Ref.: CONTRATO N° 4600010810 DE 2020 "INTERVENTORÍA TÉCNICA, ADMINISTRATIVA, AMBIENTAL, FINANCIERA Y LEGAL PARA EL MEJORAMIENTO DE LA VÍA BARBOSA-CONCEPCIÓN EN EL DEPARTAMENTO DE ANTIOQUIA.

Asunto: Primera revisión de la información de la carpeta entregada de documentos aprobados por la entidad contratante, referente a diseños, memorias, planos, informes y demás documentos relacionados.

S2 5 Sub2 Verificación retrocalculo estructura pavimento

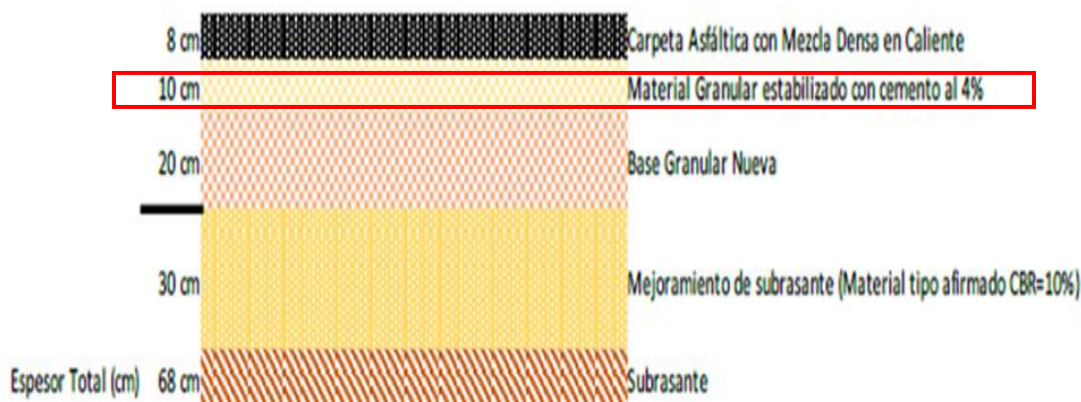
-Se recomienda cambiar la posición del material granular estabilizado con cemento, para lo cual se debe recalcular la estructura del pavimento en el sector 2, en aras de evitar reproceso constructivo. De tal forma que la base granular nueva sea aplicada sobre el material granular existente que se le aplicara una estabilización con cemento.
